# Ministero della Transizione Ecologica

**Parere n. 289 del 4 luglio 2022**

<b>Progetto:</b>	<p><b>Procedura di valutazione d'impatto ambientale ai sensi dell'art. 23 del D.Lgs 152/2006 e ss.mm.ii.</b></p> <p><b>Progetto di impianto eolico composto da 13 aerogeneratori di potenza unitaria pari a 5,6 MW, per una potenza complessiva pari a 72,8 MW, da realizzarsi nel territorio comunale dei Mazara del Vallo e Marsala, ricadenti nella provincia di Trapani.</b></p> <p><b>ID_VIP: 5720</b></p>
<b>Proponente:</b>	<b>ITW Mazara S.r.l.</b>

Figura 2 – Stato dei luoghi (Fonte: portale pubblico Atlaimpianti GSE, [https://atla.gse.it/atlaimpianti/project/Atlaimpianti\\_Internet.html](https://atla.gse.it/atlaimpianti/project/Atlaimpianti_Internet.html))

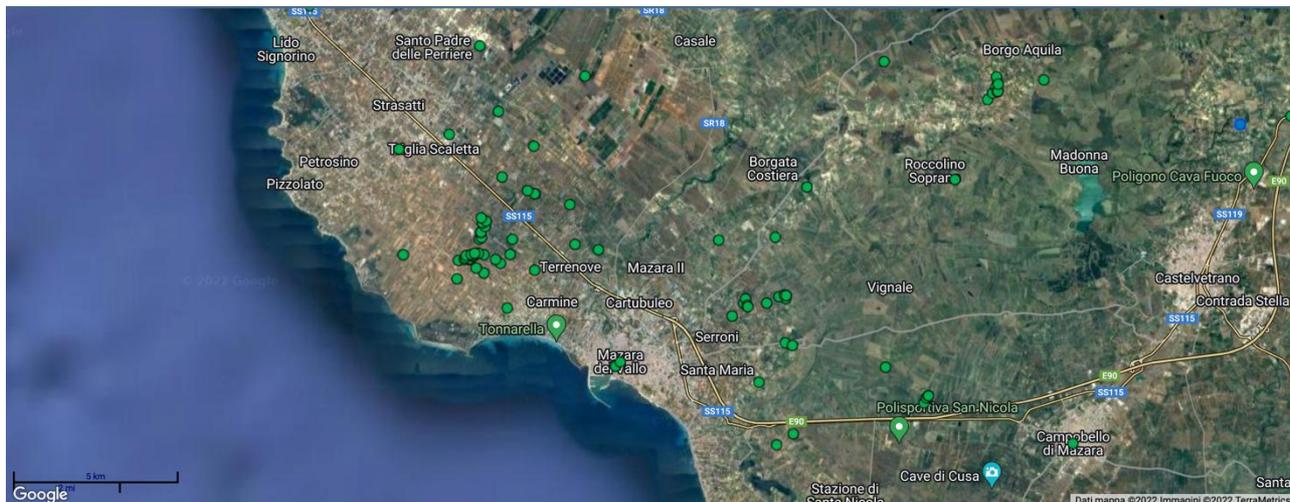
Si riporta, altresì, di seguito la localizzazione dei seguenti impianti dove emerge la sovrapposizione con quello di progetto, alcuni antecedenti ad esse, non valutata adeguatamente dal proponente.
